RECOMENDAÇÃO Nº 02/2017 – PROURB

(Procedimento Administrativo nº 08190.026919/13-89)

Recomenda ao Senhor Administrador Regional do SIA (RA XXIX) que determine a suspensão do procedimento administrativo, bem como os efeitos do ato de aprovação do projeto arquitetônico e do alvará de construção 04/2013, relativo ao empreendimento Praça Capital - sito ao SIA trecho 01, Lotes 630 a 780 -, que se abstenha de expedir carta de habite-se ao referido empreendimento, enquanto persistirem as irregularidades ora apontadas e que se abstenha de expedir licença de funcionamento para qualquer atividade no pavimento abaixo do térreo, em especial as descritas no item 3 da NGB 73/88, enquanto não dirimida a questão relativa à adequação da edificação à NGB 73/88.

Figura 10: Via do SIA vista do piso "semienterrado". Fonte: Assessoria Técnica - Vistoria em 2/6/2016.

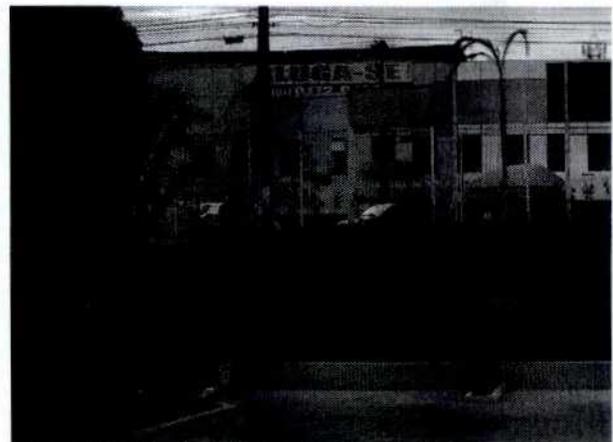
Assim, essas áreas utilizadas no empreendimento como galerias com livre passagem, lojas totalmente descobertas com iluminação e ventilação natural, estacionamentos e passagem de veículos ao ar livre estariam na sua porção maior encoberta, mudando sobremaneira o partido arquitetônico adotado, inclusive alterando o valor de mercado das unidades imobiliárias.

Figura 11: Partes do Corte 13 que ilustram a porção enterrada em relação do perfil natural do terreno. / Fonte: Arquivo digital - Laudo pericial (fs.1037/1255 da ACP) – Adaptado pela Assessoria Técnica PROURB.

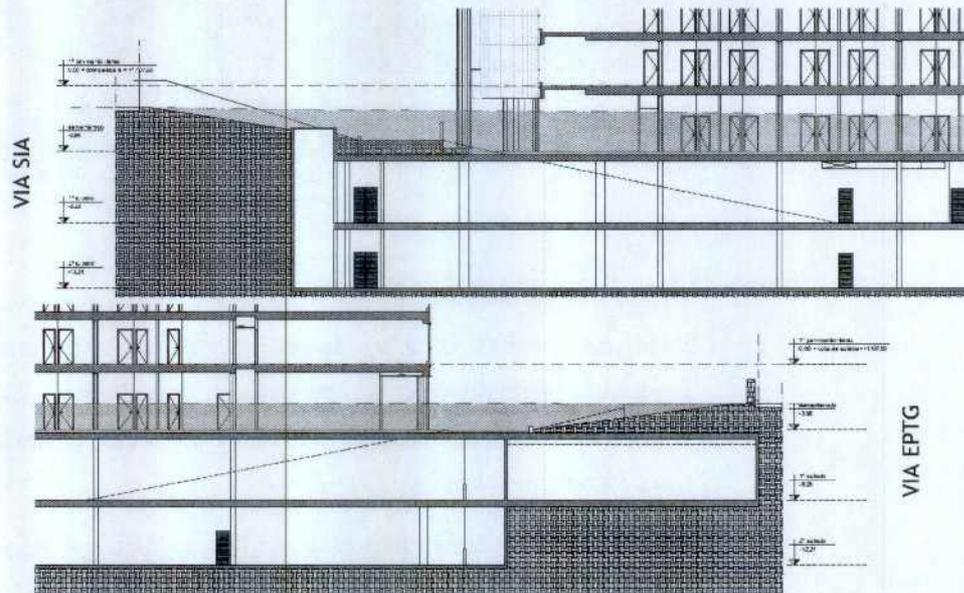
Em vistoria técnica realizada, bem como em observação aos cortes do projeto aprovado, constata-se que tal procedimento foi adotado, em que pese legislação em contrário. Fato que altera o partido arquitetônico assumido, principalmente na fração

Caso a implantação seguisse o procedimento regular, não se teria visualização nem acesso direto ao semienterrado, como o empreendimento apresenta, vez que sua maior porção deveria estar enterrada – 59,38%. A extensão do afloramento jamais seria semelhante ao térreo, como de fato é no empreendimento Praça Capital.

Tal questão poderia ter sido questionada no momento da aprovação do projeto, oriunda da análise dos cortes constantes no projeto arquitetônico apresentado, podendo ter sido inclusive, objeto de exigência ou simplesmente indeferido esse partido arquitetônico, pela Administração Regional do Setor de Indústria e Abastecimento e Casa Civil (hoje integrada à SEGETH).

Figura 12: Imagem satélite do Praça Capital e lotes vizinhos. Fonte: Google Earth Pro / Data provável: 31/5/2016

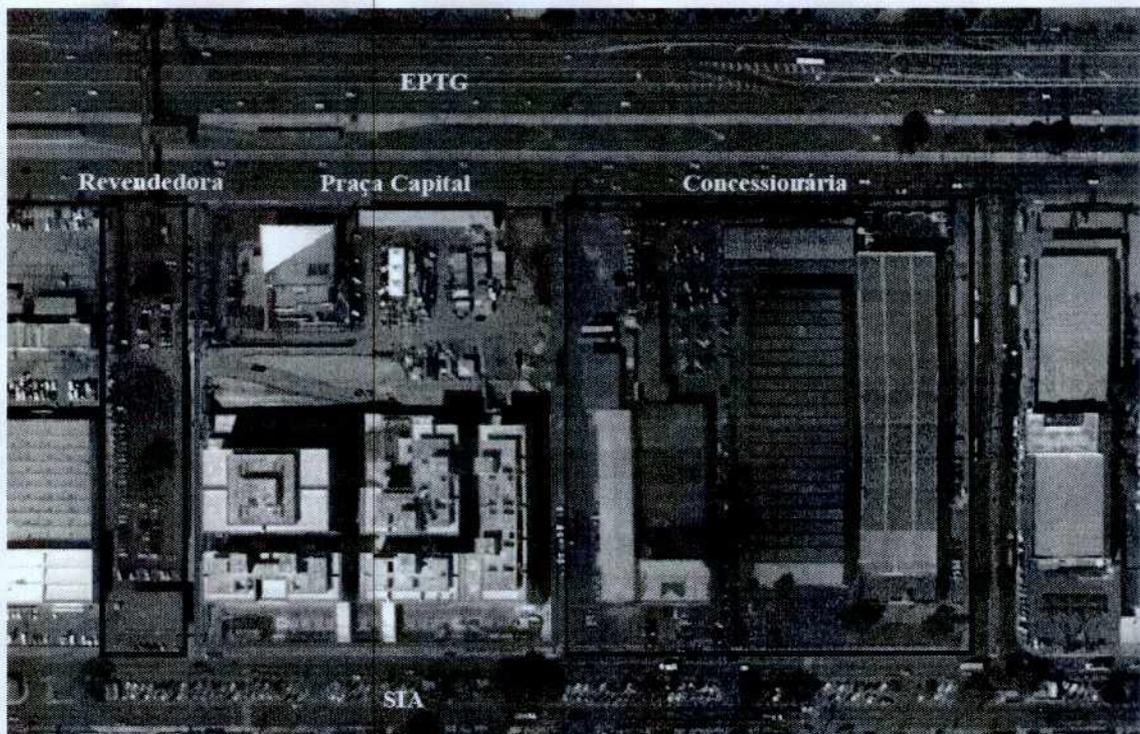
O afloramento do pavimento semienterrado do Praça Capital, na porção do terreno em que as curvas de nível impossibilitam a sua aparição, é diverso dos lotes vizinhos, cuja implantação apresenta uma mudança no ambiente construído, no entorno imediato daquele setor.
